52 Haute-Marne

Analyse de l'accidentalité de la D974 du 01/01/2013 au 31/12/2018

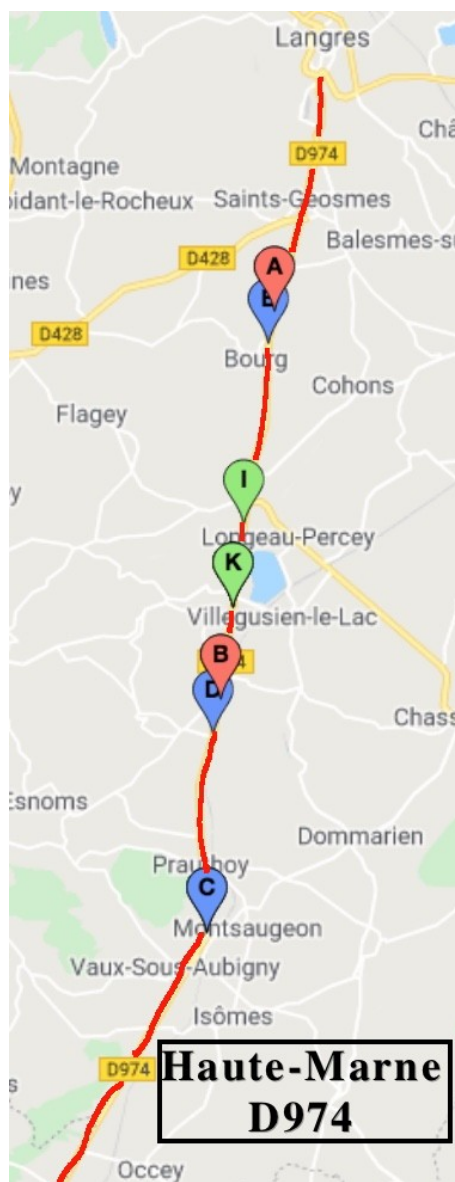
- On constate que les accidents sont aléatoirement localisés sur la D384 entre Saint-Dizier et Ceffonds. Mais si une période plus longue que les 6 années étudiées était prise en compte, on arriverait vraisemblablement à une répartition uniforme de la position des accidents tout le long de cette départementale. Dans ces conditions rien ne justifie de distinguer un tronçon plutôt qu'un autre pour modifier la vitesse maximum autorisée (VMA).
